CONTRATO: 110/2017

NOTA 16

15/SEP/2017

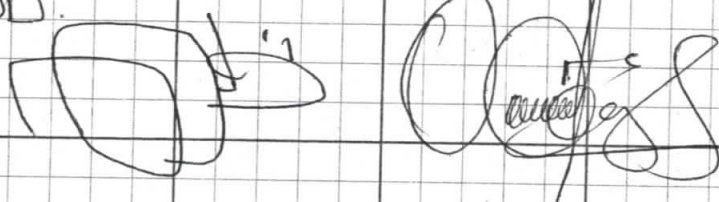
MEDIANTE EL PRESENTE CONDUCTO SE INDICA A LA CONTRATISTA QUE DE ACUERDO A UN REUNIÓN SOSTENIDO CON EL ING. ERICK VALDEZ DEL DEPTO. DE INGENIERÍA DE VIALIDAD, QUE HA DADO VISTO BUENO AL PROYECTO DE SENDUIMIENTO VERTICAL DE LA OBRA, TAMBIÉN NOS HA SOLICITADO REALIZAR UNA INCORPORACIÓN DE LA LATERAL EN CONSTRUCCIÓN AL CUERPO CENTRAL, POR LO QUE ELLOS PRESENTARON UN PROYECTO DE UBICACIÓN DE LA INCORPORACIÓN, EL CUAL SERÁ DEFINIDO TOPOGRÁFICAMENTE POR ESTO DEPEN-
DENCIA Y ENTREGADO POR ESTE CONDUCTO A LA CONTRATISTA.

COBE SENDAR QUE ESTE PROYECTO DE INCORPORACIÓN AL CUERPO CENTRAL DE LA CARRETERA ES NECESARIO DEBIDO A QUE CON ÉL SE EVITARÁN ENTRECRUZAMIENTOS VEHICULARES Y SE EVITARÁ QUE SE SATURE LA LATERAL, PERMITIENDO QUE LOS FRACCIONAMIENTOS DUEÑOS A LA LATERAL, QUE SON POR LA CALLE CALLE DE SAN PEDRO, PUEDAN INCORPORARSE INMEDIATAMENTE A LA CARRETERA PANAMERICANA EN SU CUERPO PRINCIPAL, CUANDO PRETENDAN IR RUMBO AL CENTRO DE LA CIUDAD.

CIERRE LOTERÍA

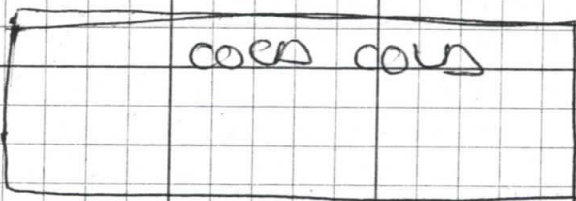
POR ESTE CONDUCTO SE ESTABLECE QUE DURANTE LA PRESENTE JORNADA SE REALIZÓ EL CIERRE DE LA LOTERÍA EXISTENTE FRENTE A LA CORDA CORD, ASIMISMO SE HAYE CONSIDERAR QUE SE INSTALÓ EL SENSILAMIENTO VIAL INDICADO POR LO POLICIA VIAL REPRESENTADOS POR EL COMANDANTE PARRON. EL SENSILAMIENTO COLOCADO A CONTINUACIÓN SE DETALLA:
